Artikel: Wettbewerb für einen Neubau des Schauspielhauses Zürich

Wettbewerb für einen Neubau des Schauspielhauses Zürich

Aus dem Bericht des Preisgerichtes

5. Preis Fr. 10 000.–:
Projekt 87, Kennwort Muschel, Franz Füeg und Jaques Henry, Solothurn und Zürich, Mitarbeiter Peter Rudolph, Solothurn.

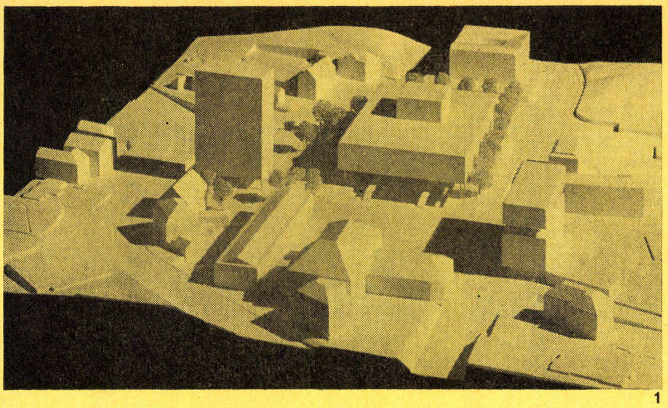
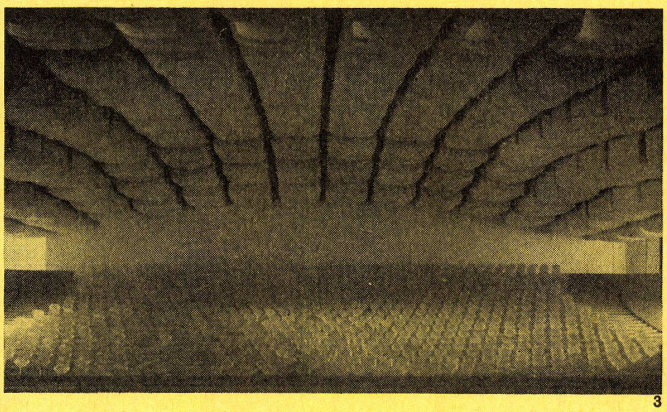
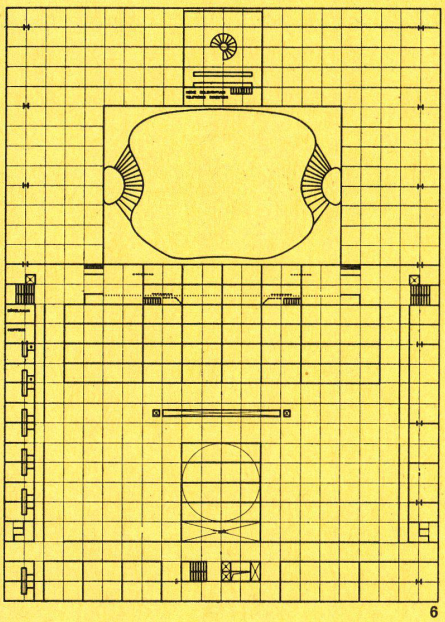
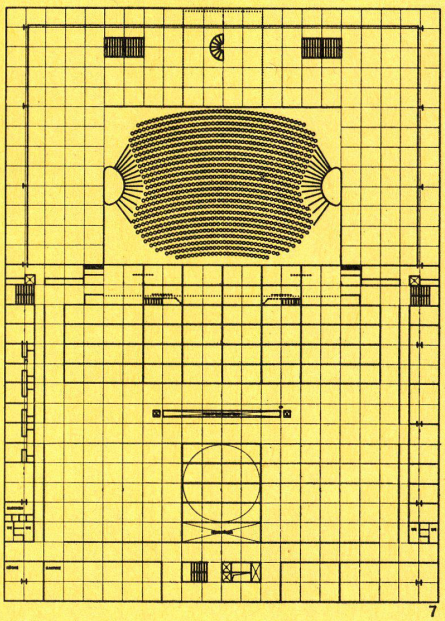
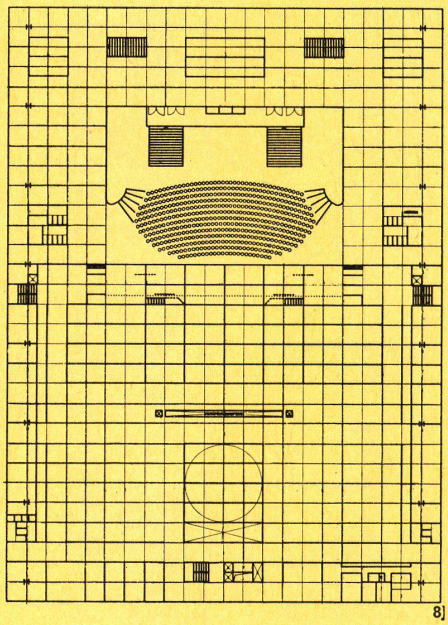
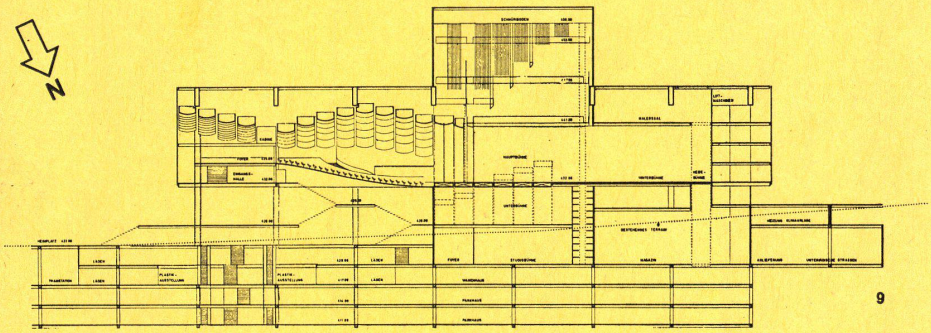
Der Vorschlag, das Theater mit einem lebendigen Einkaufszentrum und einem Großhotel mit entsprechenden unterirdischen Parkierungsmöglichkeiten zu verbinden, um die Umgebung des Theaters auch tagsüber zu beleben, ist beachtenswert.
Das Einkaufszentrum, mit einem vertieften Plastikhof als Mittelpunkt und in Richtung Kantonsschule weitergezogen, steht in guter, direkter Verbindung mit der Tramhaltestelle und den Parkplätzen. Die Verwendung des Ladenvorplatzes als Plastikhof scheint problematisch. Dadurch, daß der eigentliche Theaterbau nur auf zwei seitlichen Stützenreihen stehend eine weitgespannte Überdekkung des Shopping-Centers bildet, erhält das Projekt gegen den Heimplatz hin eine bemerkenswerte Transparenz. Die Anordnung des Theaters über dem Shopping-Center hat zur Folge, daß vom Heimplatz, insbesondere aber auch von den Parkplätzen und von der Tramhaltestelle aus, große Höhendifferenzen zu überwinden sind, bis man in die Eingangshalle gelangt.

Ein Hotelhochhaus als Dominante am Eingang zur Altstadt ist unerwünscht.
Im Zuschauerraum – in einer eleganten Form als reines Parkettheater konzipiert – werden die Ebenen der Eingangshalle und des Foyers durch zwei muschelförmige Treppen verbunden. Die hintersten Sitzreihen sind jedoch in der Sicht benachteiligt; die großen seitlichen Öffnungen erscheinen aus schalltechnischen Gründen und in bezug auf die Konzentration des Zuschauers problematisch. Die Vorbühnenzone ist infolge ihrer Tiefe fragwürdig. Die Organisation von Bühne, Magazinen und Werkstätten sowie der weiteren Nebenräume ist sehr gut. Der Schnürboden kann über die Vorbühne vorgezogen werden, was als Vorteil zu bewerten ist. Es besteht eine große Freiheit in der Gestaltung und Organisation.
Die Probebühne liegt in jeder Beziehung gut und ist zweckmäßig dimensioniert.
Das Projekt ist reich an lebendigen Anregungen und betrieblichen Lösungsvorschlägen. Es bleibt ihm jedoch namentlich in der Beziehung zum Maßstab der umliegenden Bebauung die harmonische Einfügung versagt.

6. Preis Fr. 9000.–:
Projekt 49, Kennwort Split,
Schwarz & Gutmann & Gloor, Zürich, Mitarbeiter J. Ebbecke, Horgen, H. Schüpbach, Meilen, A. Bollmann, Zürich.
1
Modellaufnahme.
2
Hauptgeschoßgrundriß 1:2000.

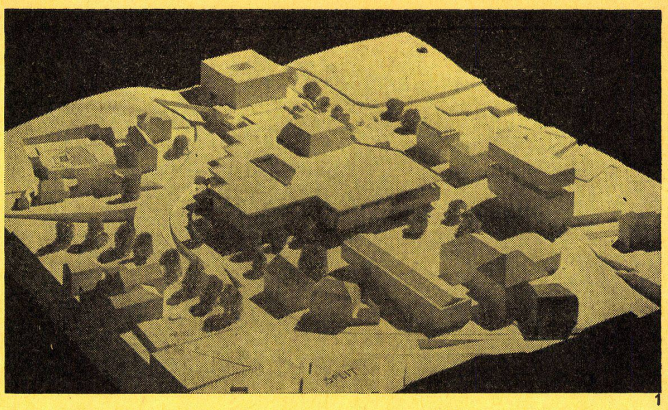
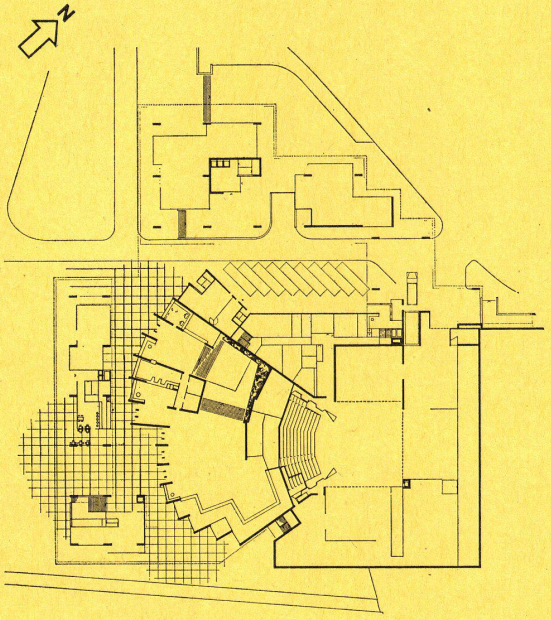
Der Vorschlag der Angliederung von Räumen, die dem Theater nicht direkt dienen, wie Läden, Cafés, Restaurants usw., ist deshalb bemerkenswert, weil er eine erwünschte Belebung des Heimplatzes und damit der näheren Umgebung des Theaters bringt. Durch die Vorlagerung dieser Räume vor den eigentlichen Theaterbau wird eine öffentlich begehbare, anziehende Zwischenzone geschaffen.
Die Fronten gegen den Heimplatz und gegen den Hirschengraben sind großzügig und gut gestaltet.
Die Führung der Theaterbesucher durch die Eingänge zu Garderobe, Foyer und Zuschauerraum und die räumliche Gestaltung des Foyers sind gut. Teilweise ist der Blick vom Foyer auf die Rückfront des vorgelagerten Restaurantbaues fragwürdig.
Der Zuschauerraum ist in seiner Grundkonzeption gut angelegt, wird aber durch den asymmetrisch angeordneten Zugang im Parkett, der beste Sitzplätze beansprucht, zerschnitten.
Die Studiobühne weist einen gut gelegenen aber etwas überdimensionierten Zugang auf. Als Probebühne ist sie in ihren Ausmaßen ungünstig.

Die Organisation der Bühne und der dazugehörigen Nebenräume ist im allgemeinen gut. Es fehlt ein Lift zwischen Malersaal und Bühne.
Der Verfasser dieses Projektes verzichtet bewußt auf ein repräsentatives Hervorheben des Theaters. Die gestellte Aufgabe wird auf sympathische Art erfüllt.

7. Preis Fr. 8000.–:
Projekt 51, Kennwort Lope de Vega,
Benedikt Huber, Zürich, Mitarbeiter Thomas Amsler, Rolf Ruf.

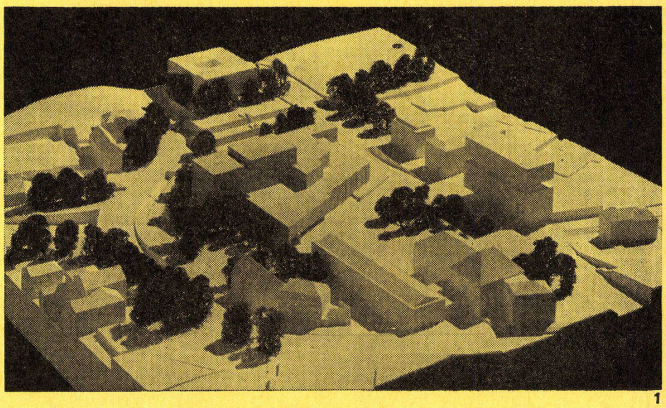
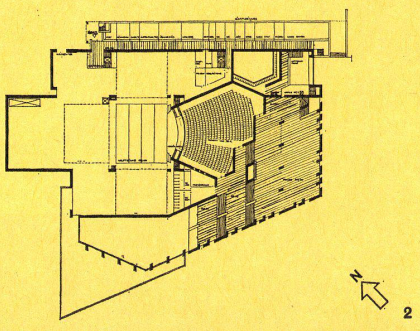
Das Projekt ist durch die Verwendung strenger kubischer Formen gekennzeichnet. Mit dem Foyertrakt rückt es nahe an das bestehende Kunsthaus heran. Damit wird im Bereich des Heimplatzes der Kontakt mit dem städtebaulichen Rahmen in günstiger Weise aufgenommen; es entstehen ferner zwei sympathisch gestaltete und klar getrennte Fußgängerzonen. Die Beziehung zur Kantonsschule läßt jedoch das nötige städtebauliche Einfühlungsvermögen vermissen.
Entscheidendes Formelement des Schauspielhauses ist die schräge Hauptfassade, deren Richtung auch im Innern auf interessante Weise wiederaufgenommen wird.
Von der Eingangshalle wird der Besucher über mehrere Treppenstufen teils direkt, teils über das gut dimensionierte Foyer in übersichtlicher Art in den Zuschauerraum geführt.
Der asymmetrische Zuschauerraum wirkt mit zwei Galerien lebendig und läßt ein echtes Verständnis für den Charakter eines Schauspielhauses erkennen. Die Verschiebung der Hauptsichtachse muß allerdings als Nachteil gewertet werden.

Bühne, Magazine und Werkstätten sind betrieblich zweckmäßig organisiert. Die Probebühne ist nur als Studiobühne verwendbar.
Der Entwurf zeichnet sich durch eine saubere und unprätentiöse architektonische Haltung aus.

8. Preis Fr. 7000.–:
Projekt 25, Kennwort Trichter, Felix Rebmann, Dr. Maria Anderegg, Hermann Preisig, Zürich.
1
Modellaufnahme.
2
Hauptgeschoßgrundriß 1:2000.

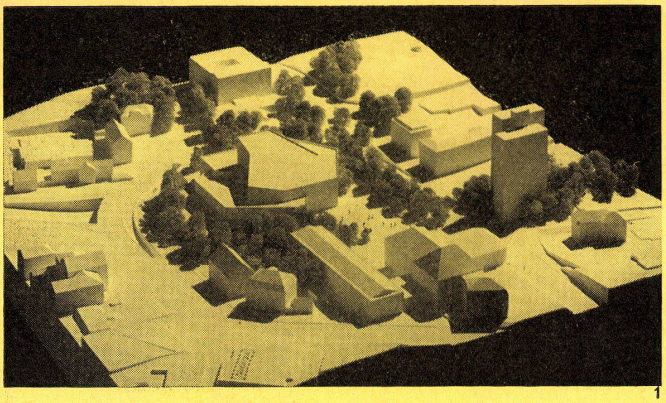
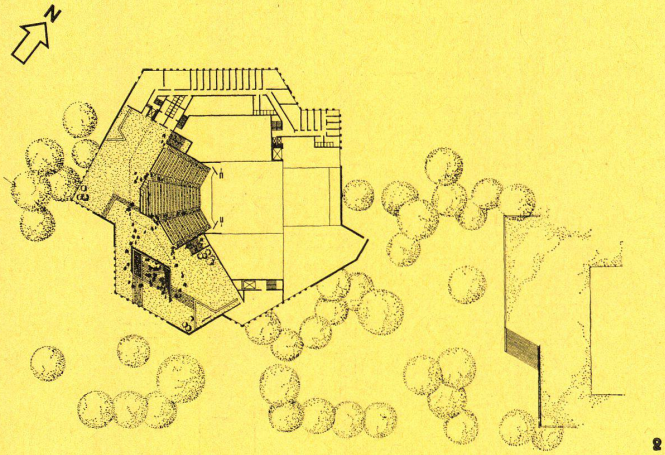
Zwischen Kunsthaus und Kantonsschule schafft das Projekt eine große, zusammenhängende Parkanlage für Fußgänger. Der schöne Baumbestand und das bestehende Terrain können weitgehend erhalten bleiben. Hervorzuheben ist die Freifläche längs der Rämistraße.
Die räumlichen Beziehungen des neuen Theaterbaues zum Kunsthaus und zur Kantonsschule sind gut überlegt.
Der kubische Aufbau des Theaters ist in seiner Einfachheit selbstverständlich und trotzdem spannungsvoll. Er entspricht der Folge der einzelnen Räume.
Der Zuschauereingang liegt sowohl für Fußgänger als auch für Autobenützer an richtiger Stelle.
Besonders hohe Qualitäten zeigt das Projekt im Bereiche von Eingangshalle, Garderobe, Treppensystem und Foyer. Auch in architektonischer Hinsicht ist dieser Bezirk eine überzeugende, lebendige Einheit. Der Differenzierung der Raumhöhen in dieser Zone wurde größte Beachtung geschenkt.
Der Zuschauerraum weist sehr vorteilhafte Proportionen auf; die Sichtverhältnisse auf die Bühne sind gut, mit Ausnahme der Seitenloge.

Ankauf Fr. 10 000.–:
Projekt 94, Kennwort Stadttor, Ir. J. H. van den Broek und J. B. Bakema, Rotterdam, Mitarbeiter H. Huber, A. Eidelman.
1
Modellaufnahme.
2
Hauptgeschoßgrundriß 1:2000.

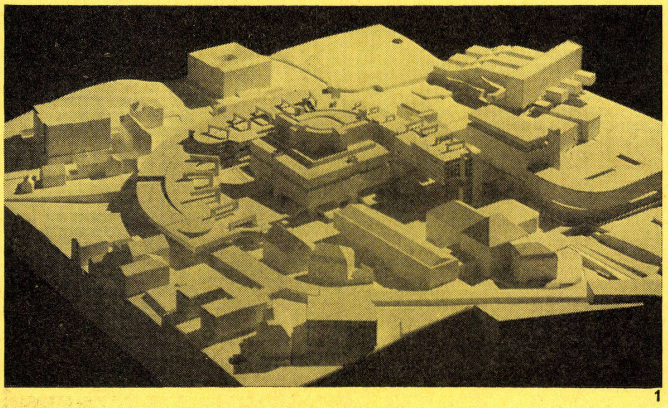
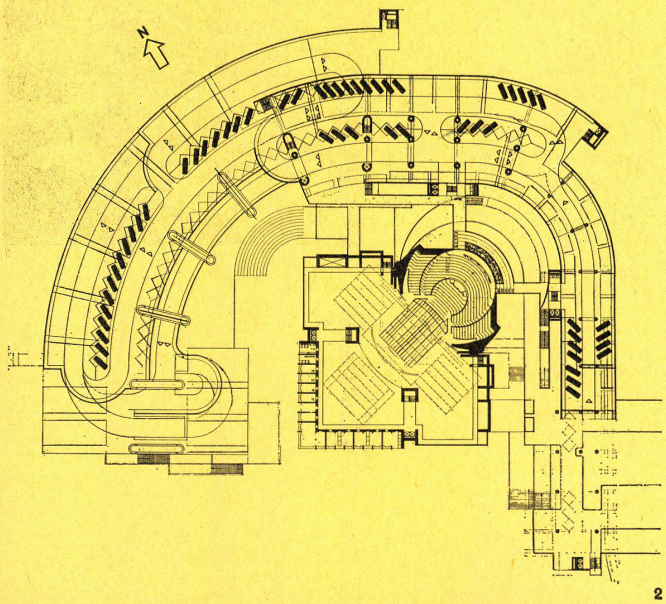
Der Verfasser vertritt mit größter Entschiedenheit die Idee, daß das Theater in das städtische Leben integriert, also nicht als «Musentempel» isoliert werden soll. Das Projekt entwickelt sich aus der Erkenntnis, daß der Verkehr, zur Hauptsache motorisiert, nicht als notwendiges Übel zu behandeln ist, sondern als Grundbedingung unseres Lebens in den heutigen Städten. Es erstrebt dabei mehr als nur eine Verkehrslösung an sich; der Vorschlag, daß die diversen Funktionen nicht getrennt werden, sondern einander durchdringen, und dadurch steigern, entspringt nicht einer romantischen Vision, sondern einer realistischen Prognose: Kultur nicht als intime Oase, sondern als Kulmination unseres realen Lebens.
Das Schauspielhaus, wie es das Projekt situiert, scheint infolge der Einkreisung durch Parkhäuser entwertet zu sein; tatsächlich aber wird durch die Intensivierung der Zone (eine große Anzahl von Menschen betritt täglich die Stadt an diesem Ort und erlebt sie hier als Fußgänger) das Theater in einen vitalen Mittelpunkt gestellt, in einen Schnittpunkt mannigfaltiger Lebensäußerungen und Lebensnotwendigkeiten. Die Verkehrslösung, als solche eine unumgängliche Konsequenz der fundamentalen Idee, daß die Kulturinstitute in den Organismus der Stadt integriert werden, entwickelt sich aus den historischen Gegebenheiten und berücksichtigt die heute vorliegende Planung für den fließenden Verkehr. Die demonstrative und unökonomische Lösung des Parkhauses, die ebensogut unauffällig unterirdisch erfolgen könnte, ist abzulehnen.

Der Vorschlag für das Bühnenhaus ist problematisch und zu aufwendig für den Schauspielbetrieb. Das Preisgericht muß das Verkehrsprojekt, insofern es über die Aufgabe des Wettbewerbes hinausgeht, von der Bewertung ausschließen; es würdigt aber die Definition der Kultur, die dieses Projekt vorträgt, indem es grundsätzlich den geistigen Ort eines Theaters in unserer künftigen Gesellschaft bestimmt.

Die Fußgänger betreten das Theater vom Fußgängerplatz (Heimplatz), die Automobilisten über kurze Passerellen vom Parkhaus her und treffen sich in einer Eingangshalle, die durch Restaurant, Läden, Kleinkino, Ausstellungsräume auch tagsüber aktuell ist. Das Foyer, auf Etagen in exzentrischen Ringen angeordnet, ist übersichtlich und von sinnvoller Großzügigkeit; es schafft eine starke räumliche Anziehung auf den Zuschauerraum, dessen Schale als Pilzform bestimmend in Erscheinung tritt.
Der kreisförmige Zuschauerraum erreicht Konzentration auf die Bühne durch steile Staffelung der Sitzreihen; die Möglichkeiten, auf Arenabühne umzustellen, sind gegeben, ohne die wichtigste Bühnenform (Rahmenbühne) zu beeinträchtigen. Die Entfernung von den obersten Reihen bis zur Bühne mit zirka 35 m ist zu groß. Der Treppengraben im Kreisparkett, der nur auf einen Foyerbalkon führt, ist im Innenraum störend. Der Verkehrsraum mit Treppen zwischen Rampe und Parkett vermindert den Kontakt zwischen Schauspielern und Publikum; der widerläufige Zugang, der von der Bühnennähe zurück in den Zuschauerraum führt, widerspricht der genannten räumlichen Anziehung im Foyer und wirkt banal. Der Raum als Ganzes würde noch konzentrierter wirken, wenn die Zugänge auf Mittelhöhe, die jetzt eine Vakuumzone ergeben, seitlich angeordnet wären.

Das Projekt imponiert durch weitgehende Kongruenz von großer Idee (Theater im Brennpunkt komplexer Lebensäußerungen) und deren Organisation in architektonischer Gestalt.
